志賀原子力発電所2号炉 敷地周辺の地質・地質構造について

敷地周辺(陸域)の断層の評価

2025年11月21日
北陸電力株式会社

図2 富来川断層 概要図

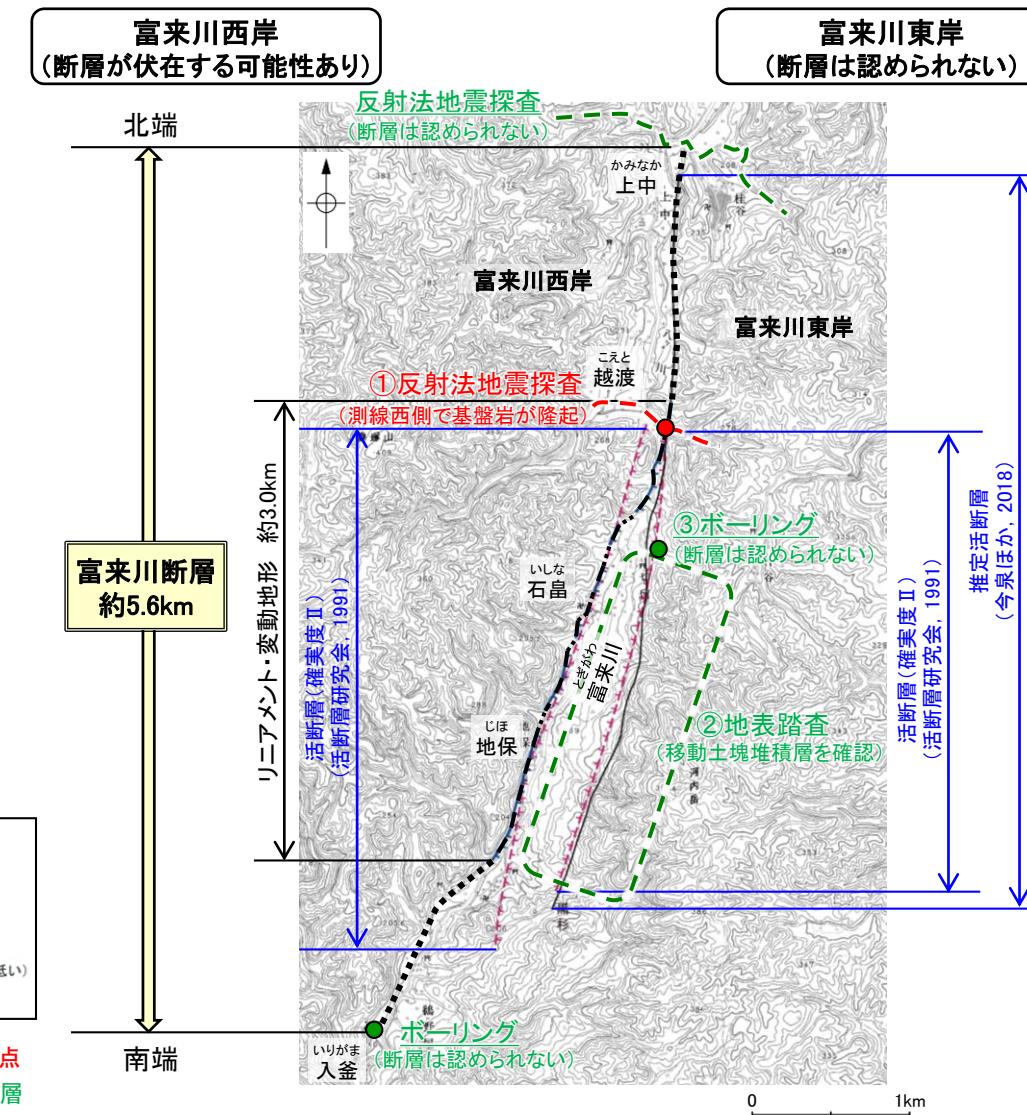
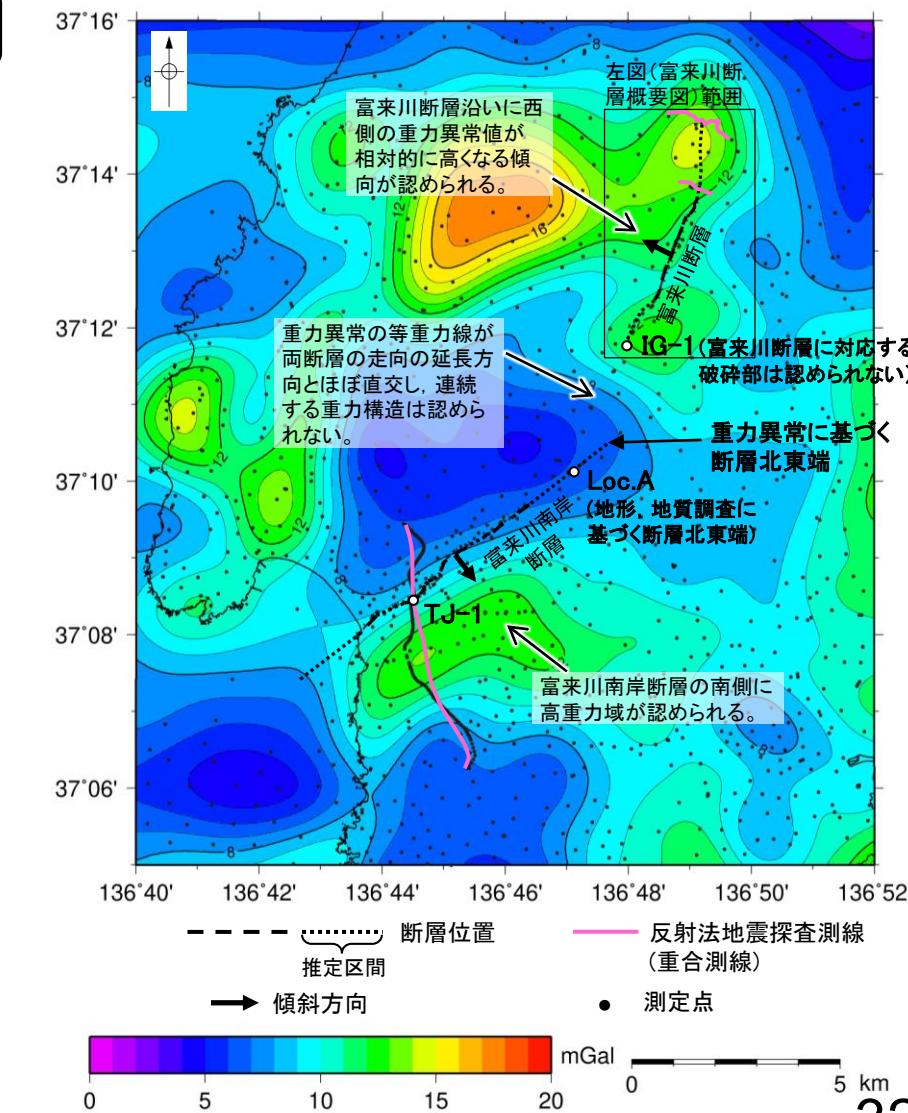
コメントNo.26

- 文献調査の結果、活断層研究会(1991)は富来川断層として富来川両岸に2条の活断層(確実度Ⅱ)を図示しており、今泉ほか(2018)は富来川東岸に推定活断層を図示している。
- 富来川西岸については、反射法地震探査(図2 ①)の結果、探査測線の西側で基盤岩が隆起する状況が確認され、重力探査の結果、リニアメント・変動地形沿いに西側の重力異常値が東側より相対的に高くなる傾向が認められる(図3)ことから、古い構造を反映した西側隆起の断層が伏在する可能性が考えられる。
- 一方、富来川東岸については、地すべり地形を示す円弧状の滑落崖が判読され、地表踏査(図2 ②)の結果、地すべり内において移動土塊堆積層を確認した。また、新たに実施したボーリング調査(図2 ③)の結果、文献が断層を図示した位置に富来川断層に対応する断層は認められない。
- 以上のことから、文献により富来川断層として富来川両岸に示された断層のうち、富来川東岸に図示された断層に対応する断層は認められず、富来川断層は、富来川西岸に分布する西傾斜の逆断層であると推定される。
- 富来川断層の活動性については評価できるデータがないことから、後期更新世以降の活動が否定できないものと評価し、その長さとして約5.6km区間を評価した。

- 富来川断層は、富来川南岸断層と走向が30°程度異なるが、近接して分布することから、運動の検討対象として選定した。
- 富来川南岸断層と富来川断層は、**近接して分布するものの、同時活動を考慮した文献はなく**、地質調査、重力異常分布の結果からも**両断層間に連続する構造は認められない**(図3)。また、地形・地質調査及び反射法地震探査の結果、富来川南岸断層は南東傾斜の逆断層、富来川断層は西傾斜の逆断層と推定されることから、**両断層の断层面の傾斜方向が異なり、地下深部で断层面が離れていく関係**にあり、上盤の隆起が富来川を挟んで反対側に分布する。
- 以上のことを踏まえ、総合的に評価した結果、**富来川南岸断層と富来川断層は同時活動する可能性はない**と判断されることから、別の起震断層として設定し、運動を考慮しない。

〈(参考)当社の連動評価フロー〉

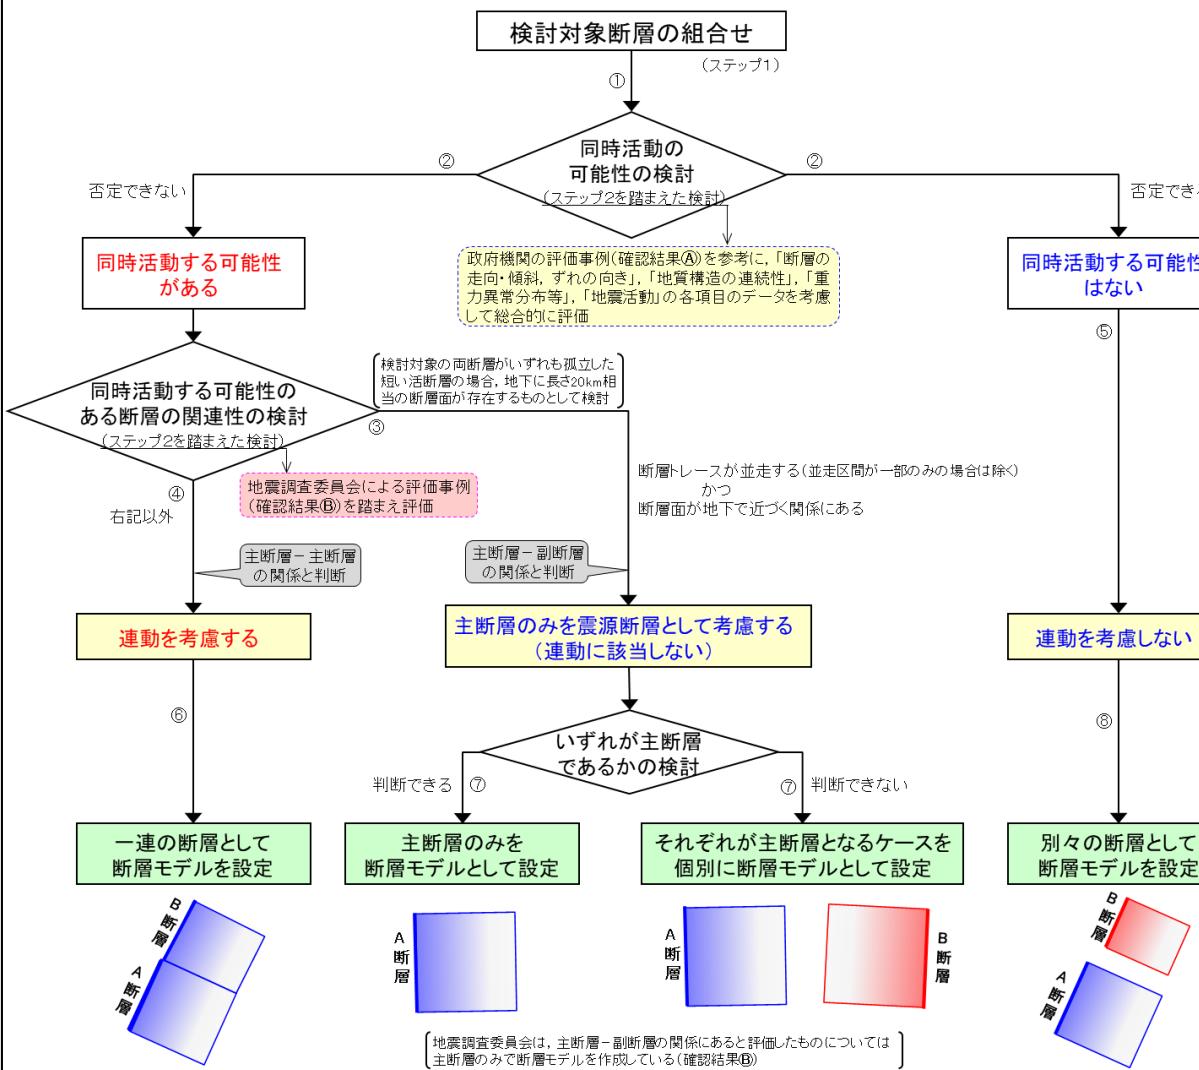
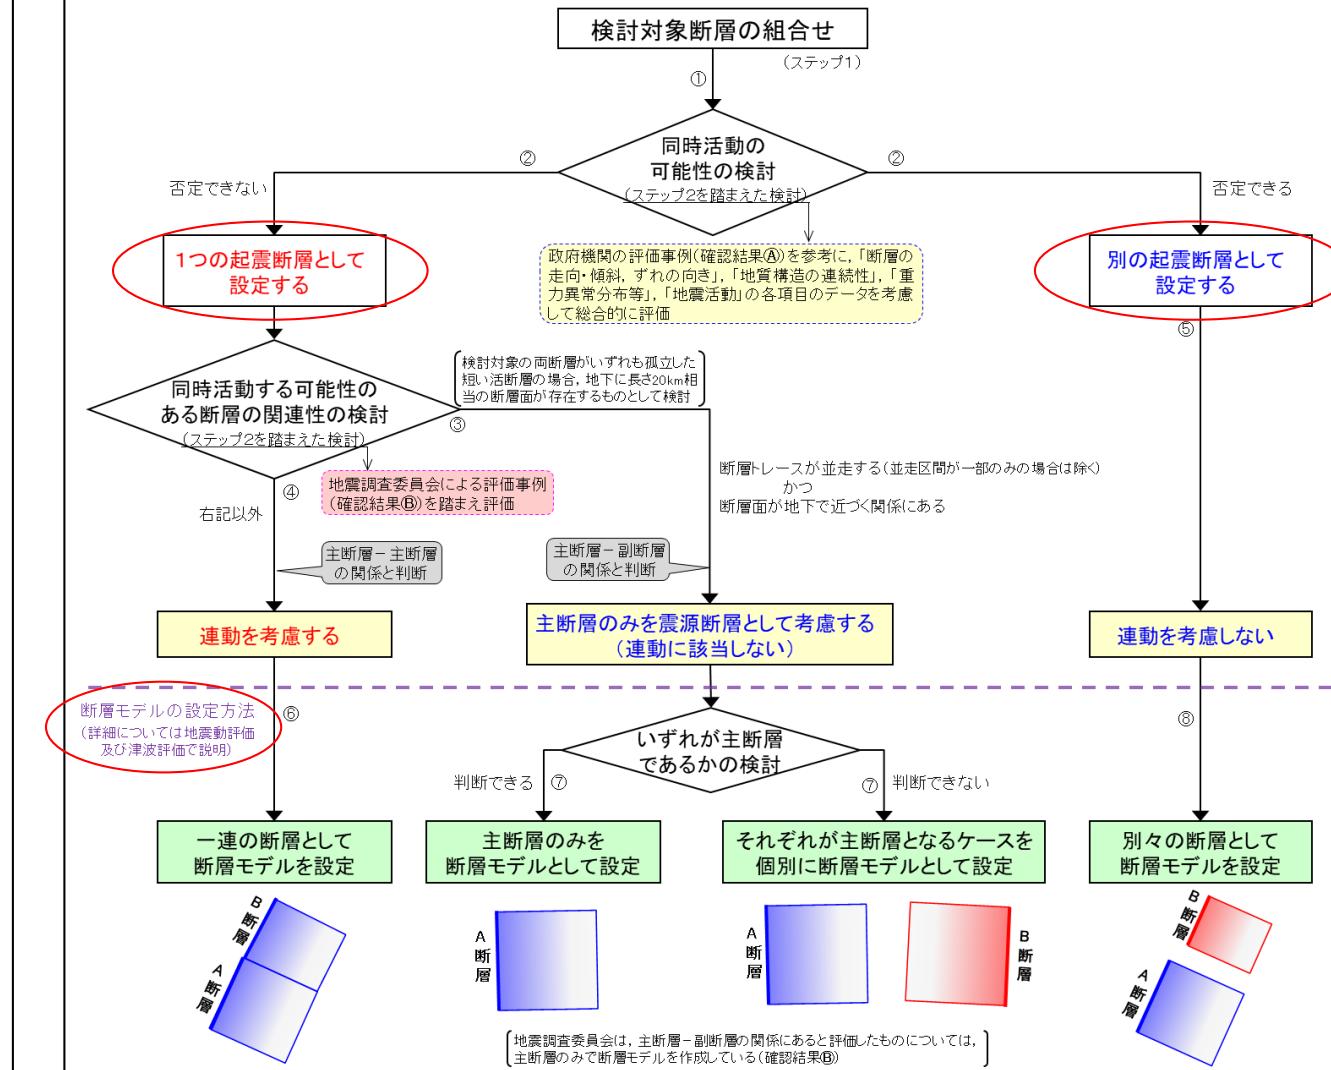
コメントNo.84

- 連動評価にあたっては、地形及び地質構造、断層の活動履歴等に基づき総合的に連動評価を行うことが重要であることから、事業者による連動評価の手順を示したフロー図の位置付けは参考扱いとすること。また、同フローにおける「同時活動する可能性がある」との記載については、地震調査委員会の長期評価が用いている「1つの起震断層として設定」との表現に適正化すること。

回答の概要 (P.44)
